**NISSAN GROUP
OF EUROPE**

Информационный бюллетень № 11

ТЕМА : Некорректное положение переднего бампера относительно крыльев

МОДЕЛЬ : T32

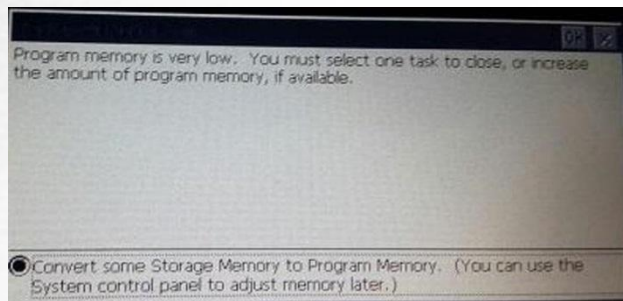
Симптомы:

Сообщение об ошибке на экране мультимедийной системы.

Дефекты в программном обеспечении.

Разработано новое программное обеспечение.

При необходимости обновления, для клиентов доступна процедура (см. приложение)

Процедура по зазору/разнице уровней между крылом и передним бампером

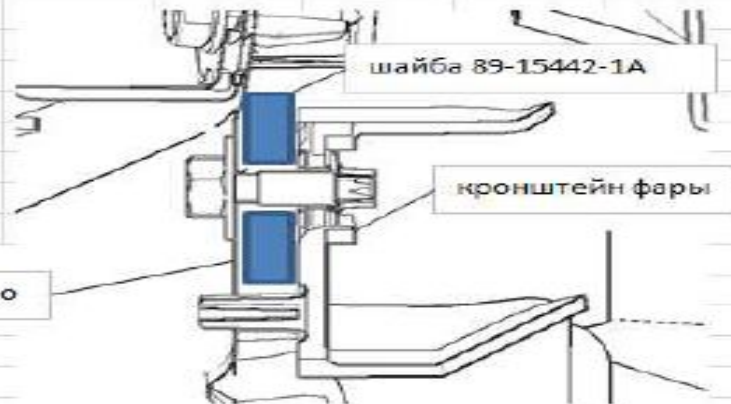
При проведении проверки обнаружены несоответствия по величинам зазора и разницы уровней поверхностей в области сопряжения переднего крыла с бампером. Левая сторона: зазор-2,5мм, разница уровней-2,34мм; Правая сторона: зазор-1,4мм, разница уровней- 1,87мм. По спецификации зазор должен быть 0,1-1,0мм. Разница уровней поверхностей -0,3 - +1,7мм.

Некорректное расположение кронштейна на крыле

№ этапа/Stage	Описание этапов метода ремонта / Description
1	Поднять бампер: снять молдинг арки колеса, снять решетку радиатора, вытащить клипсы фиксации бампера к фарам, открутить саморез крепления бампера к кронштейну бампера, скинуть бампер с бокового кронштейна крыла
2	Выкрутить болт крепления крыла к фаре
3	Установить шайбу 89-15442-1A между фарой и крылом и закрутить ранее открученный болт крепления фары к крылу
4	Собрать авто и предоставить авто отделу качества
